Reactienota rotonde Havendijk – Fabriekslaantje

In dit document geven we antwoord op de gestelde vragen tijdens de informatieavond op 27 mei 2025 over de rotonde Havendijk – Fabriekslaantje in Tiel. Nogmaals hartelijk dank voor uw inbreng. Deze informatie is erg waardevol. We hebben het al meegenomen in het nieuwe, aangepaste ontwerp en zullen het ook meenemen in het verdere proces.

Verleggen van de voetgangersoversteek aan de noordzijde

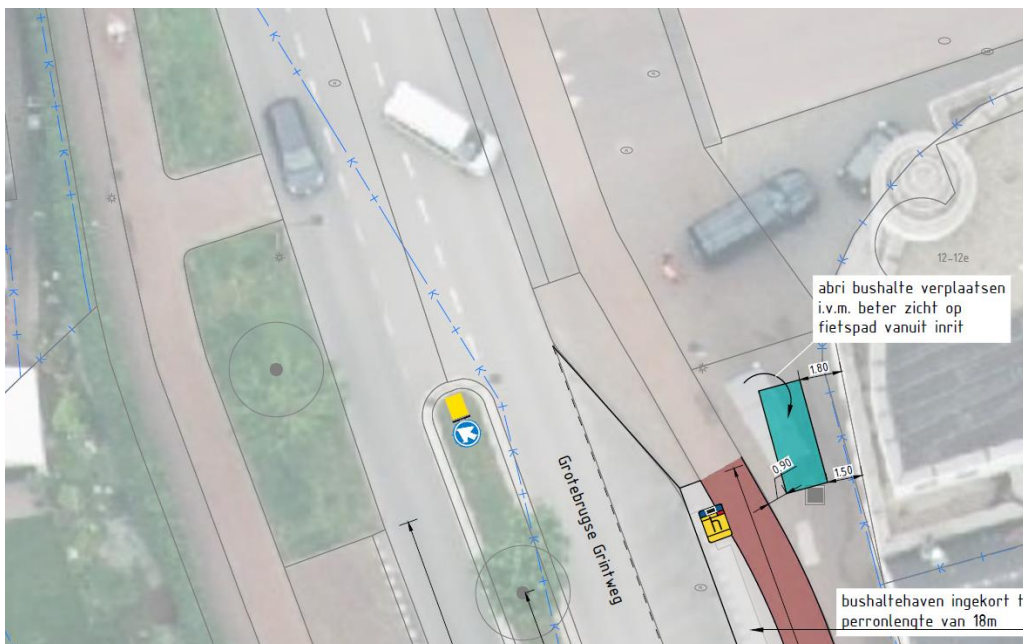
1. Wat is de meerwaarde van het verleggen van de voetgangersoversteekplaatsen?

Door de voetgangersoversteekplaatsen verder van de rotonde af te leggen, ontstaat een tussenruimte tussen de oversteekplaats en fietsstrook. Hierdoor wordt de rijtaak van bestuurders minder complex. In de huidige situatie moeten zij de gehele situatie in één keer overzien, terwijl met een tussenruimte zij in twee fasen kunnen op- en afrijden. Dit verkleint de kans op verkeersonveilige situaties, zeker op het moment dat er een wachtrij ontstaat op de Grotebrugse Grintweg. Bestuurders kunnen hierdoor meer druk ervaren en zijn eerder geneigd meer risico te nemen bij het op- en afrijden. Uit eerder onderzoek blijkt dat met de tussenruimte ook de doorstroming verbetert, aangezien bestuurders niet op één, maar verdeeld over twee locaties aan verschillende verkeersdeelnemers voorrang moeten verlenen.
